高雄市政府工務局 函

主旨：檢送本局106年12月28日召開高雄市政府建築技術諮詢小組
106年第6次會議紀錄1份，請查照。

高雄市政府建築技術諮詢小組 106 年第 6 次會議會議紀錄

（提案四）林子森林伯諭聯合建築師事務所於本市苓雅區林德官段 3278 地號等 37 筆土地申請新建工程，本案建築物外觀設計之遮陽板，提請討論。

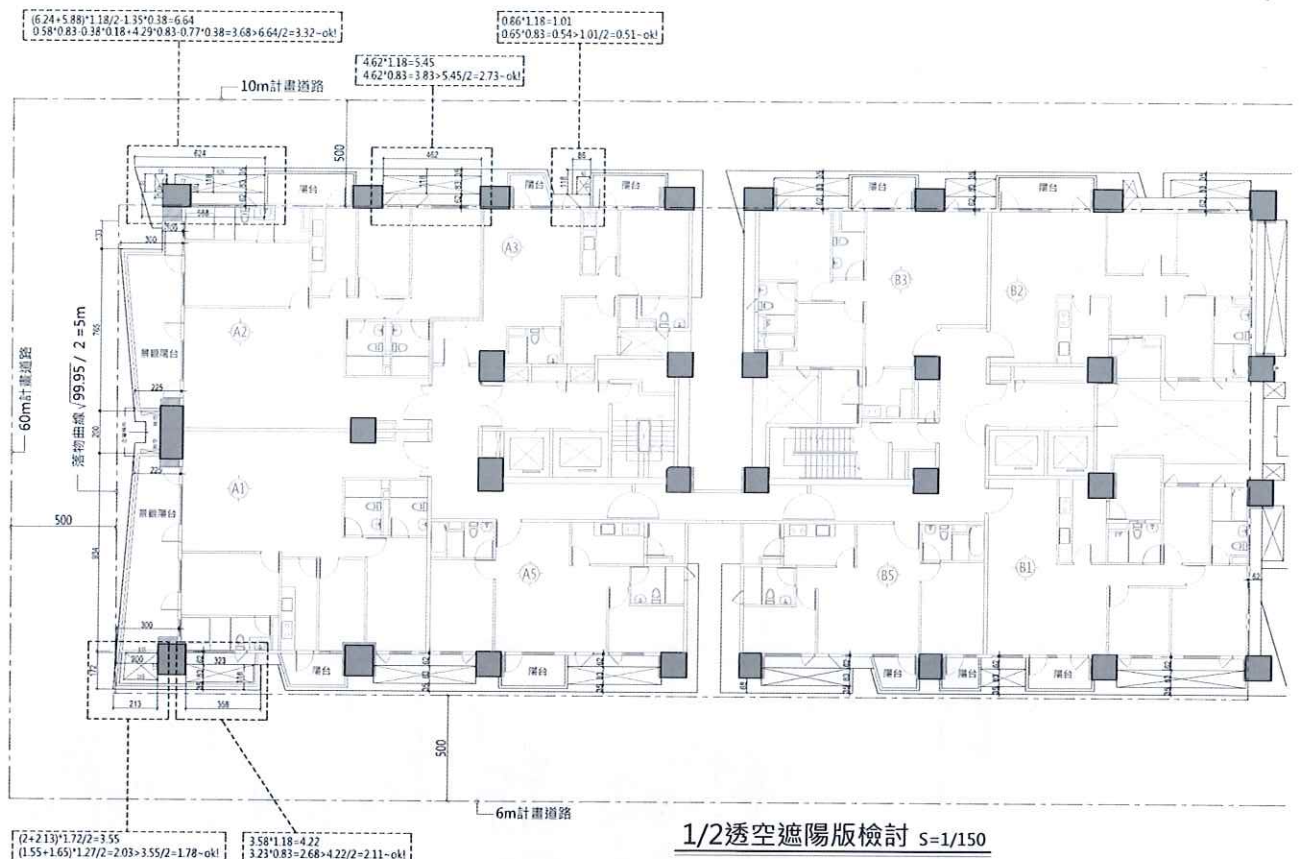
二、 本案建築基地苓雅區林德官段 3278 地號等 37 筆土地，申請地上 28 層，地下 6 層店舖住宅新建工程，本案配合外觀設計之遮陽板，經高雄市都市設計及土地使用開發許可審議委員會第 162 次幹事會暨建造執照預審小組初審聯席會議決議，該部分必須提請諮詢小組審議，提請討論。

決議：依提案建築師於會議中所提之圖面，本案同意附圖位置 1 做過樑裝飾板，位置 2 設置過樑外包金屬裝飾板，位置 3 陽台局部設置裝飾沖孔板，另有關各圖面之標示需再詳細標示清楚。

(提案五) 林子森林伯論建築師事務所針對申請建照之建蔽率檢討疑義，提請討論。

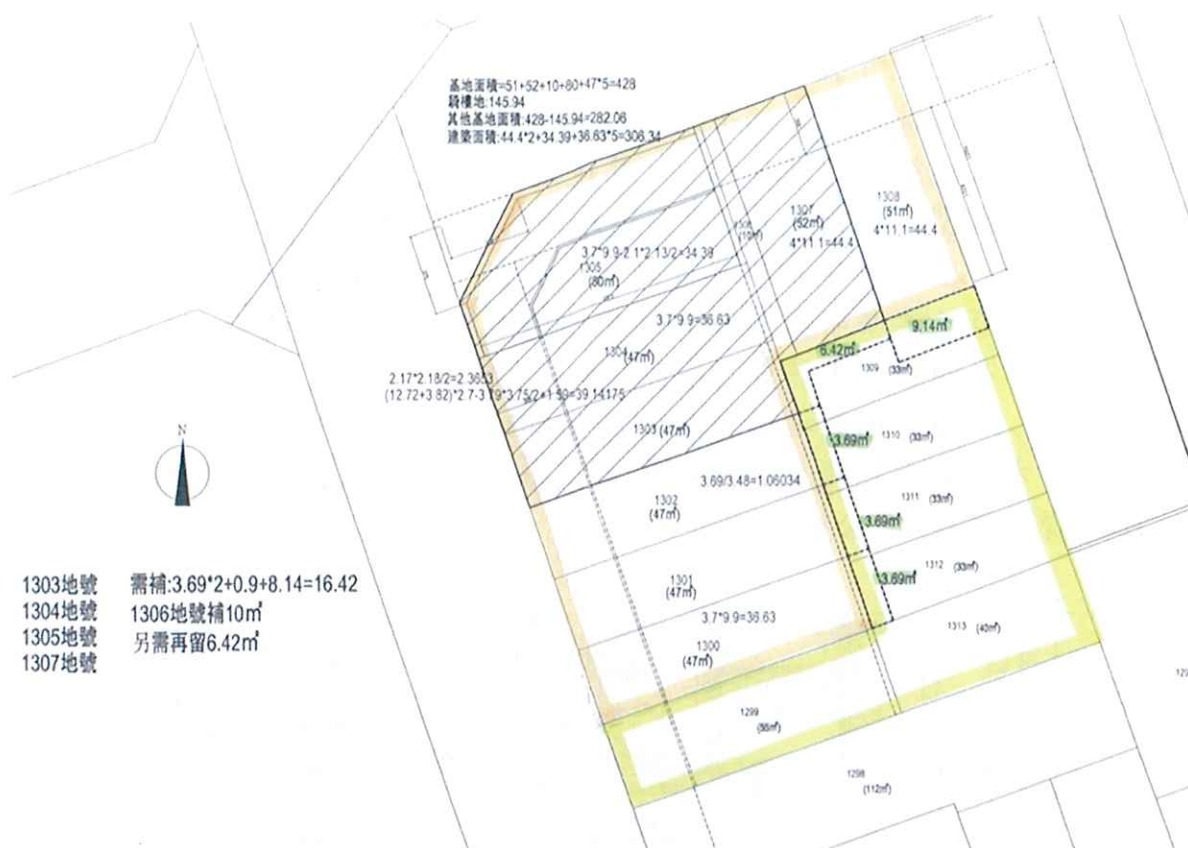
- 一、依據林子森林伯論建築師事務所申請書辦理。
- 二、本案建築基地苓雅區福裕段 1299、1309~1313 地號(共 6 戶)，與同地段 1300~1308 地號(共八戶)於 58 年 1 月 15 日係為合照申請建照，於 62 年完成地籍分割並陸續於 62~65 年完成保存登記。現擬將申請基地上建築物拆除，與鄰地同地段 1289~1295、1298、1314、1315 地號合併建築使用，申請基地範圍建築物拆除後，其他八戶(福裕段 1300~1308 地號)建築物依保存登記面積合併檢討仍符合原申請執照時之建蔽率規定，是否可行？另依民國 34 年 2 月 26 日內政部公布之建築技術規則第 18 條規定略以：「...但商業區內沿主要幹線之基地經地方主管機關之許可將全部基地作為建築面積。」是否適用本案，提請討論。

決議：本案同意依 34 年 2 月 26 日內政部公布之建築技術規則第 18 條規定略以：「...但商業區內沿主要幹線之基地經地方主管機關之許可將全部基地作為建築面積...」，將本案申請之基地範圍做為本次基地面積檢討，惟原執照既有通路應維持現況供原執照通行使用。

正向立面圖 S=1/100 (變更前)

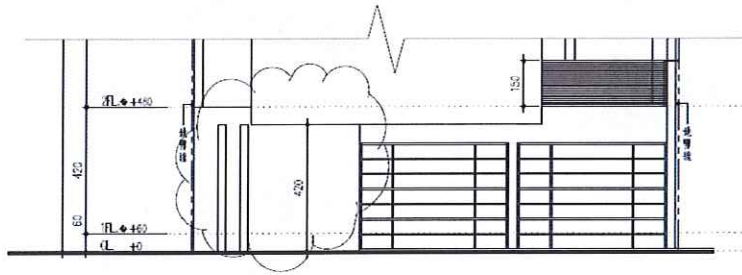
(提案七) 婁家怡建築師事務所受託於本市左營區新福段六小段 14-2 地號等 2 筆土地申請建造執照(第一次變更設計)乙案，有關其騎樓柱設置疑義，提請討論。

(提案八) 尤炯仁建築師事務所於本市鹽埕區鹽府段 196 地號土地申請建造執照，有關「陽台、雨遮外緣設置立面框架造型裝飾格柵」乙案，提請討論。

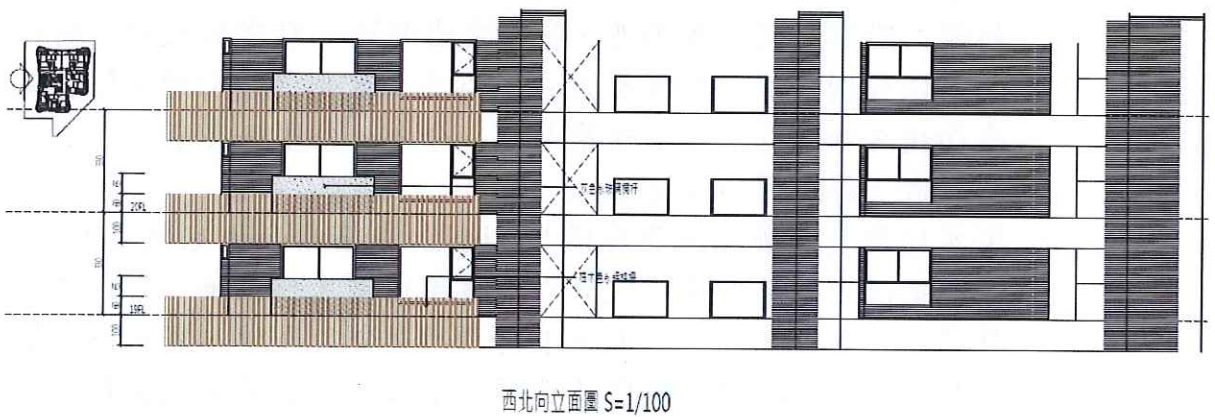
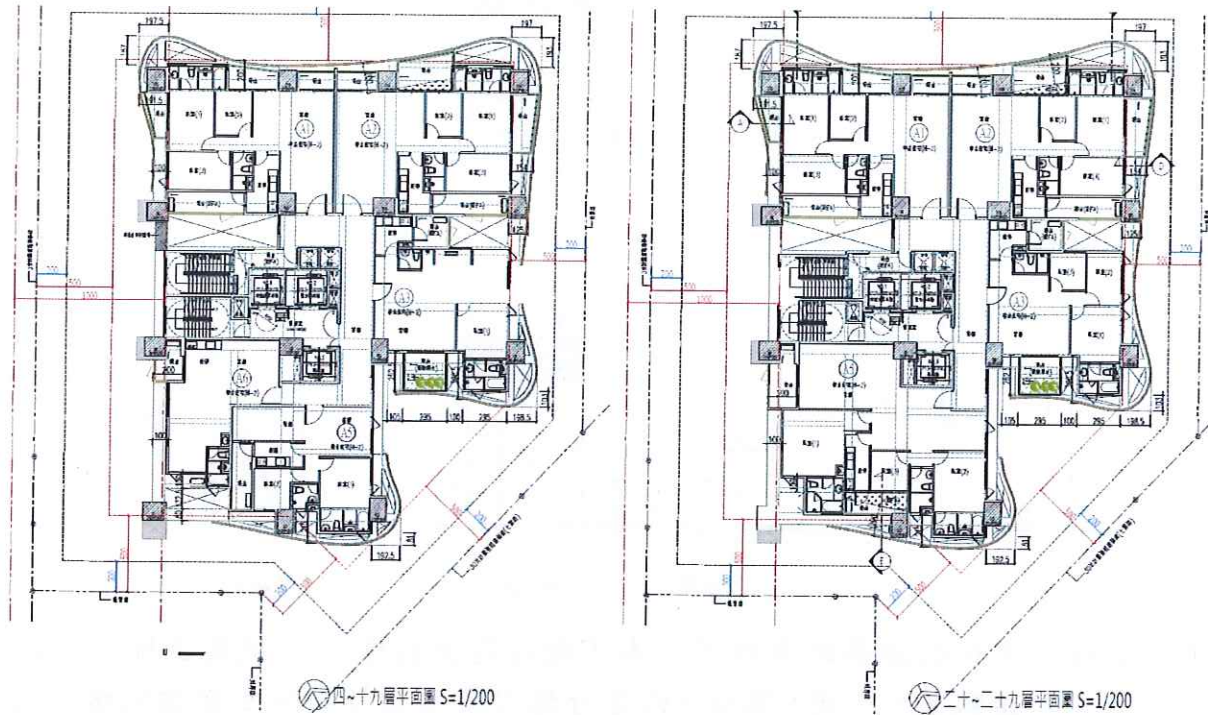
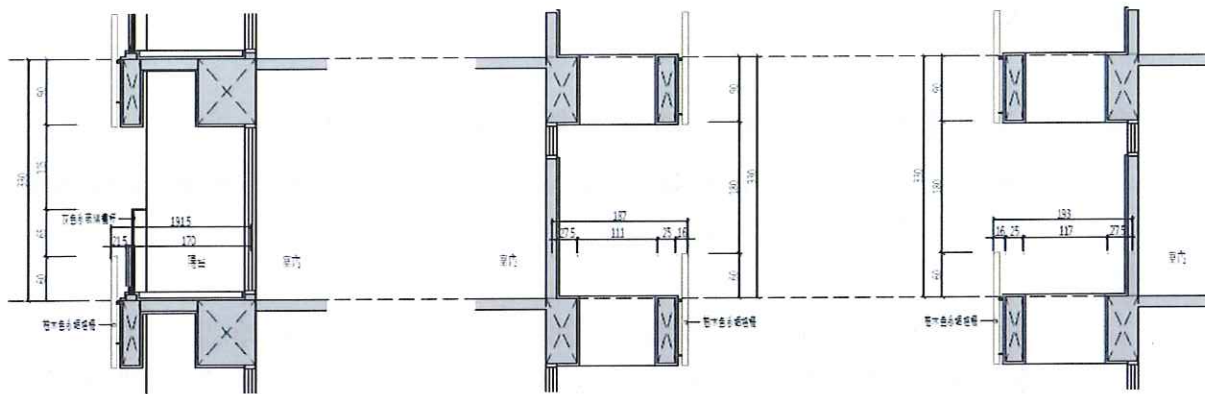
- 一、依據 106 年 12 月 6 日尤炯仁建築師事務所申請書辦理。
- 二、依建築技術規則建築設計施工編第 1 條第 3 款：「建築面積：建築物外牆中心線或其代替柱中心線以內之最大水平投影面積。但電業單位規定之配電設備及其防護設施、地下層突出基地地面未超過一點二公尺或遮陽板有二分之一以上為透空，且其深度在二點零公尺以下者，不計入建築面積；陽臺、屋簷及建築物出入口雨遮突出建築物外牆中心線或其代替柱中心線超過二點零公尺，或雨遮、花臺突出超過一點零公尺者，應自其外緣分別扣除二點零公尺或一點零公尺作為中心線；每層陽臺面積之和，以不超過建築面積八分之一為限，其未達八平方公尺者，得建築八平方公尺。」
- 三、本案建築基地鹽埕區鹽府段 196 地號，申請集合住宅新建工程，其一般陽台、雨遮外緣設置立面框架造型裝飾格柵，應自建物外牆之框架式造型裝飾物應扣除深度 2 公尺反計入容積樓地板面積，因一般陽台、挑空及造型框架合計尚在 3 公尺範圍，建議可採用高雄厝設計及鼓勵回饋辦法設置景觀陽台，有關建築管理執行疑義，提請討論。

決議：本案同意依提案建築師於會議中所提之圖面，於陽台雨遮外緣設置立面框架造型裝飾隔柵。

(提案十二) 京城建設委託曾永信建築師事務所於本市烏松區青雲段 185 地號等 20 筆土地申請建造執照案，提請討論。

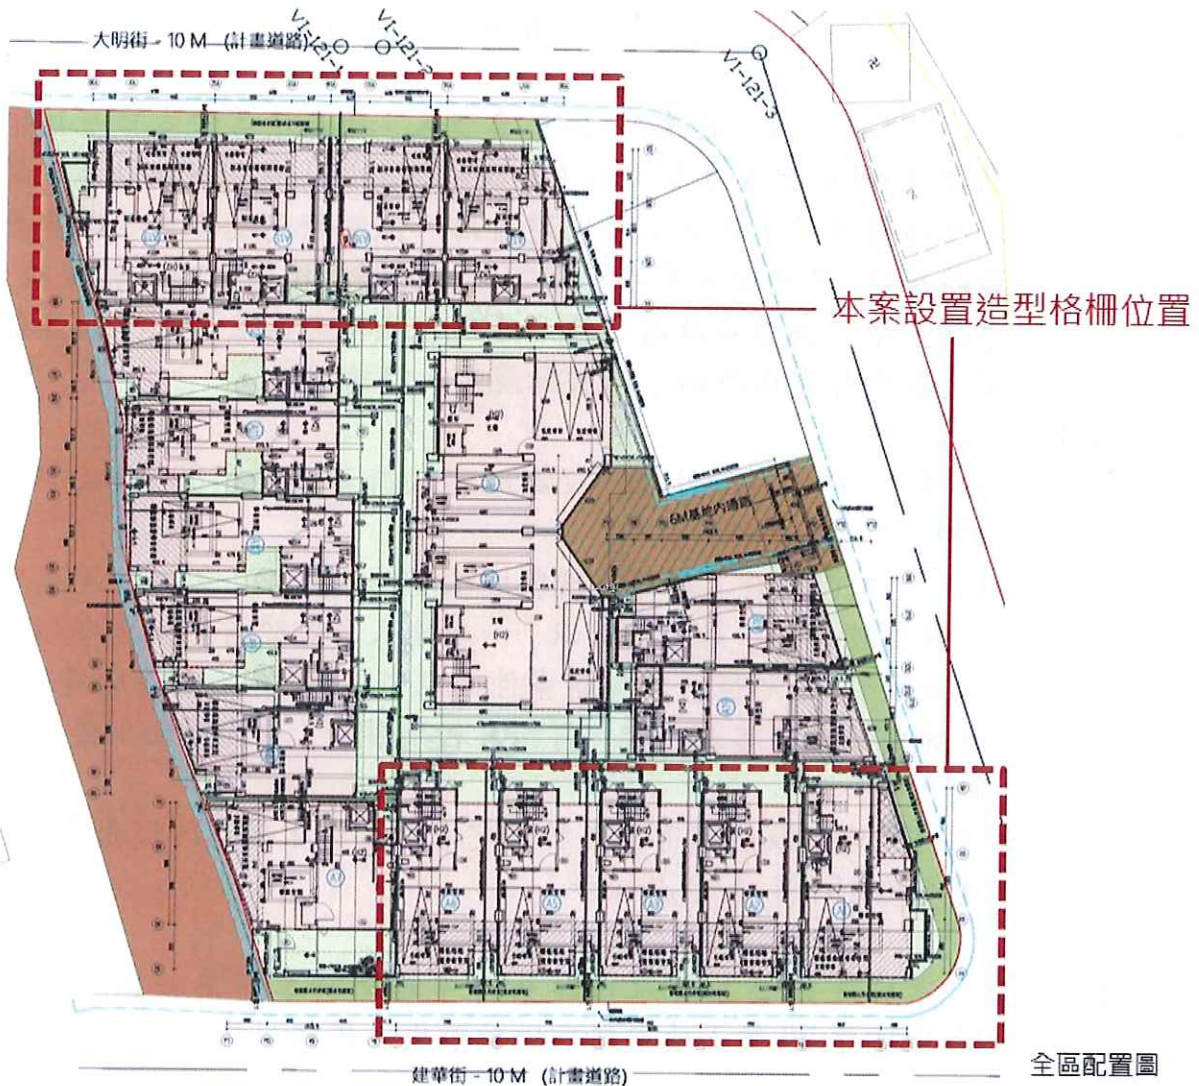
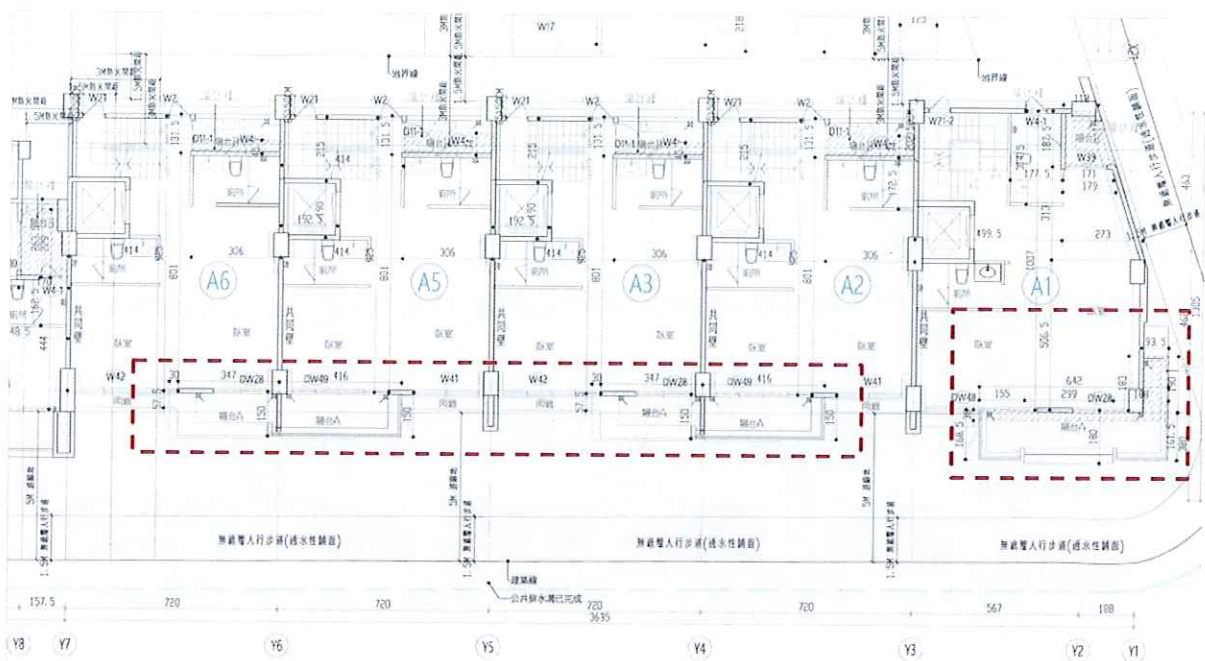
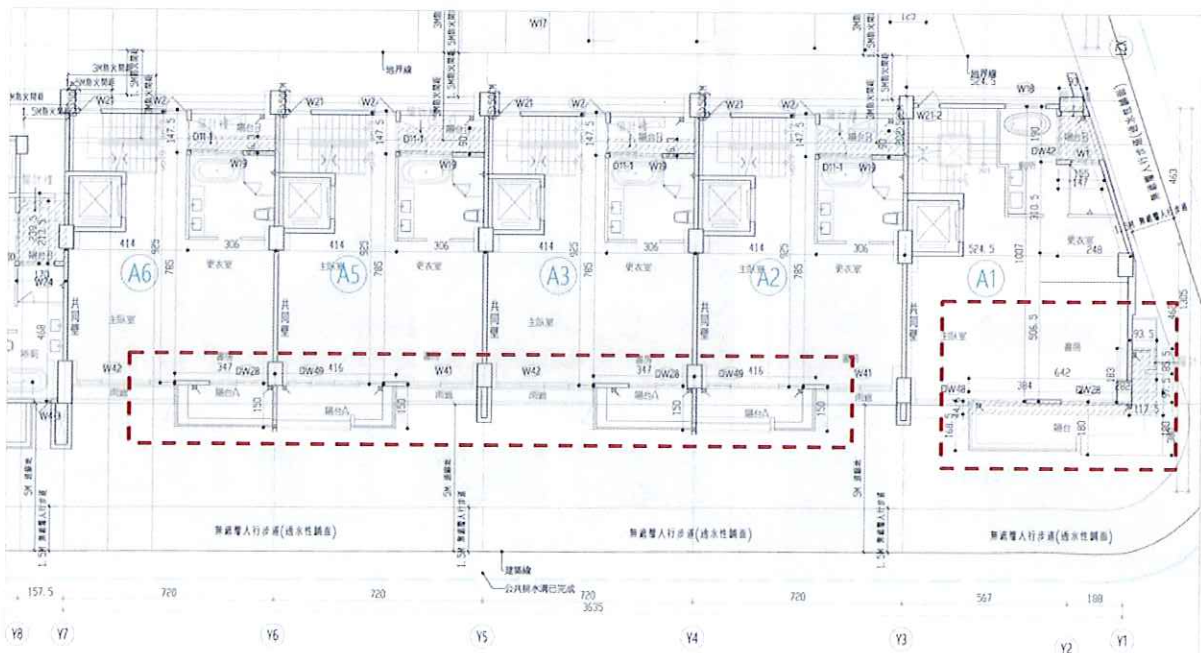
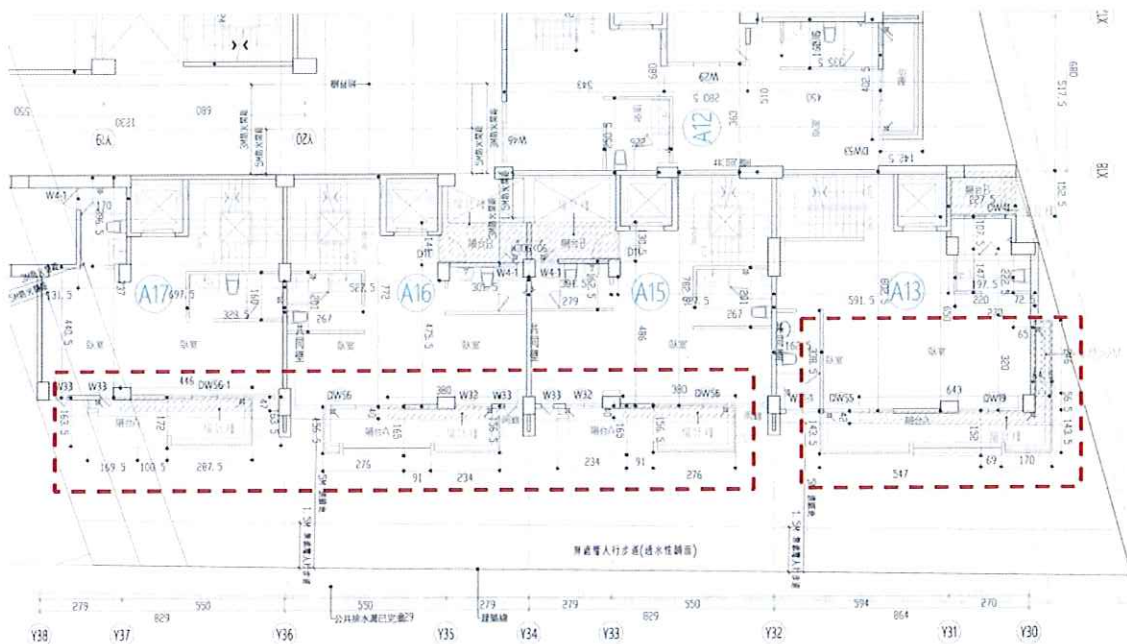
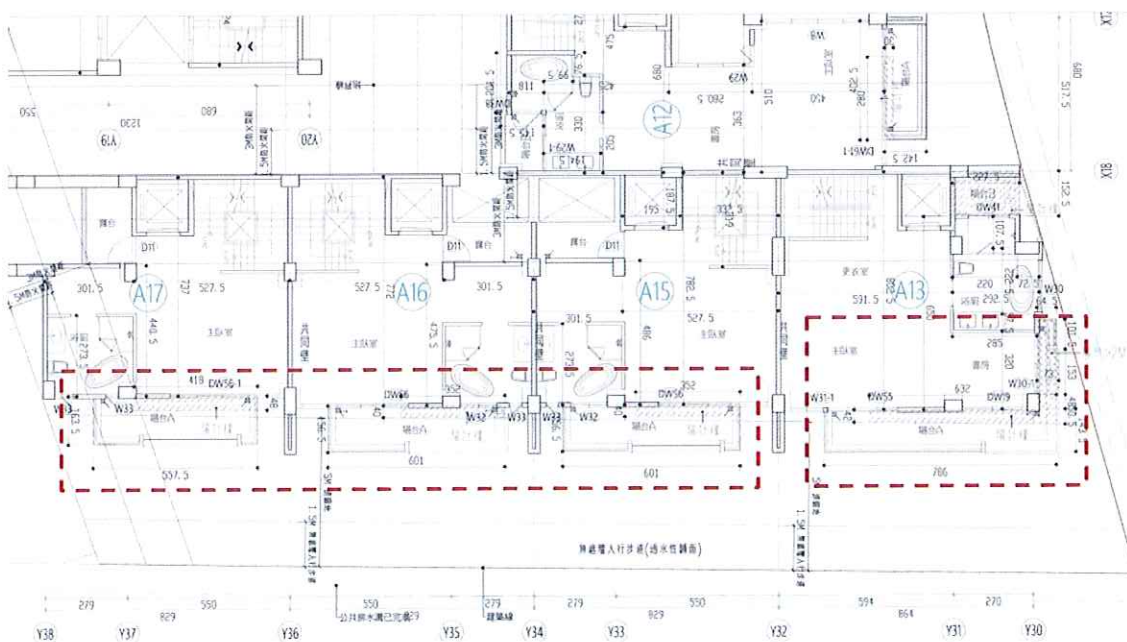
- 三、有關京城建設委託曾永信建築師事務所於本市烏松區青雲段 185 地號等 20 筆土地申請建造執照案，本案為造型需求於陽台外緣設置隔柵，並每戶設置超過一處，依上開條文第八點，提請討論。

決議：本案為造型需求於陽台外緣設置隔柵，同意依提案建築師於會議中所提之圖面設置。
